Opinia Nr 009277

Wyników przeprowadzonych oględzin - ekspertyzy urządzeń grzewczo-kominowych

w budynku przy ul. Wolności nr 2/2 w Wąbsku
dotycząca urządzeń grzewczo-kominowych używanych przez

SKALA: 1:100

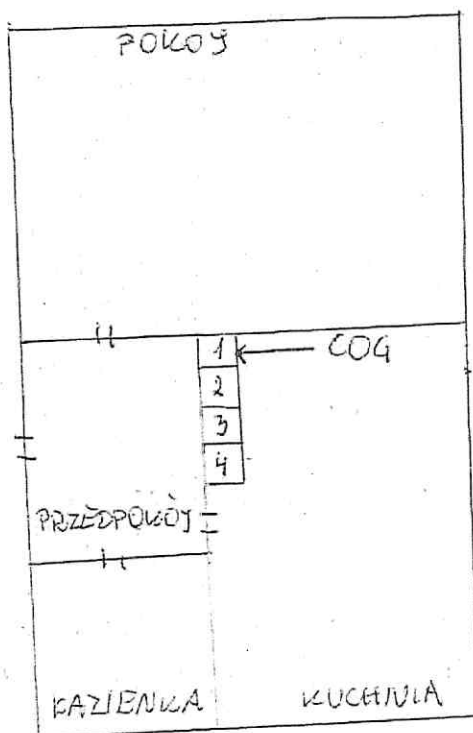
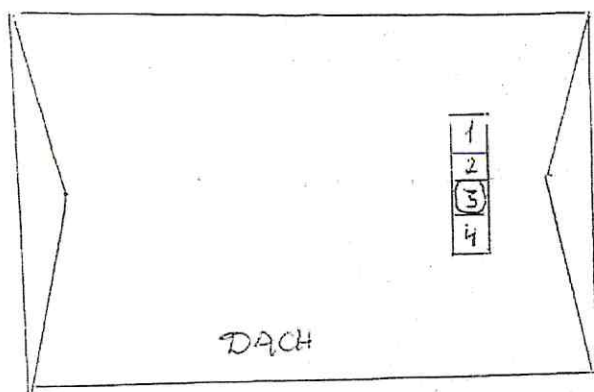
1. Przewód kominowy nr 1 po zamontowaniu wkładu spalniczego można będzie przeznaczyć do podłączenia kotła c.o.g. dla którego zaciąg powietrza wykonac z boku budynku. Zasada: obdu jest przewód dymowy.
2. Wentylacja mechaniczna kuchni istniejąca w przewodzie nr 4.
3. Wentylacja mechaniczna łazienki wykonac wg obowiązujących przepisów i w oparciu o projekt.
4. Dla prawidłowego funkcjonowania urządzeń kominowych zapewnienie należy dopływu powietrza z zewnątrz poprzez urządzenia nawiewne.
